PRODUKT	AVD.	GRUPP
P	6	62
BETR.		NR
Fjäderben och kullefäste		7
240, 260		DATUM
		Mars
		77

Servicemeddelande

Nytt utförande av fjäderben och kullefäste

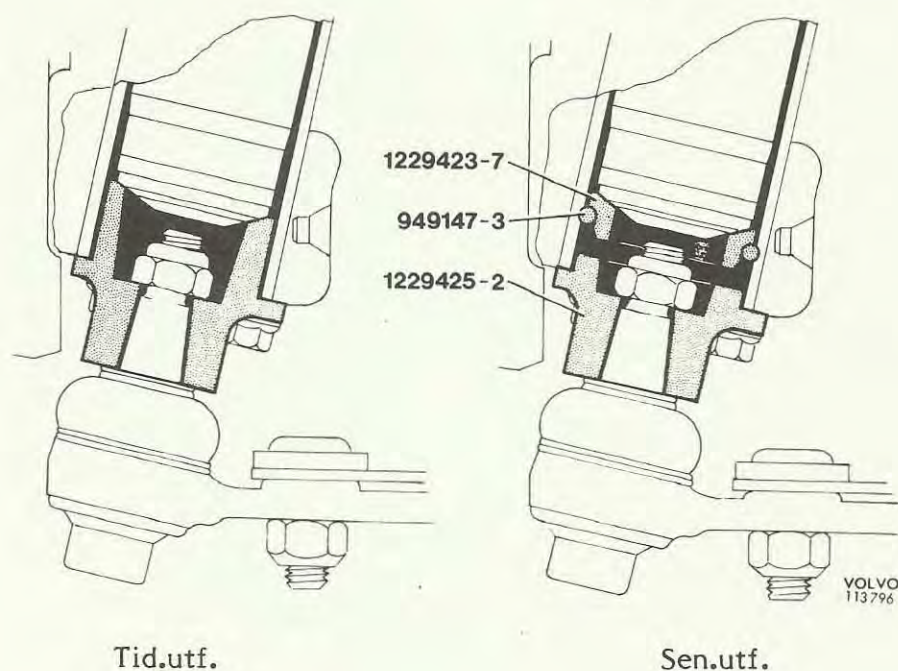
En konstruktionsändring har gjorts på fjäderbenen för 240 och 260.

I det nya utförandet fixeras stötdämparens nedre ände mot ett ringformat säte, istället för som tidigare kullefästet.

Även kullefästet har ändrats, så att det nya kullefästet inte kan användas på ett tidigare fjäderben, och inte heller ett tidigare fäste på ett nytt fjäderben.

Ur servicesynpunkt medför detta att stötdämparen inte behöver lossas vid kullebyte.

Då kulle 122 9237 används, ska inte distansring 122 9235 användas i fortsättningen.

Nya detaljer	Kullefäste	122 9425-2
	Säte, stötdämpare	122 9423-7
	Spårring	94 9147-3
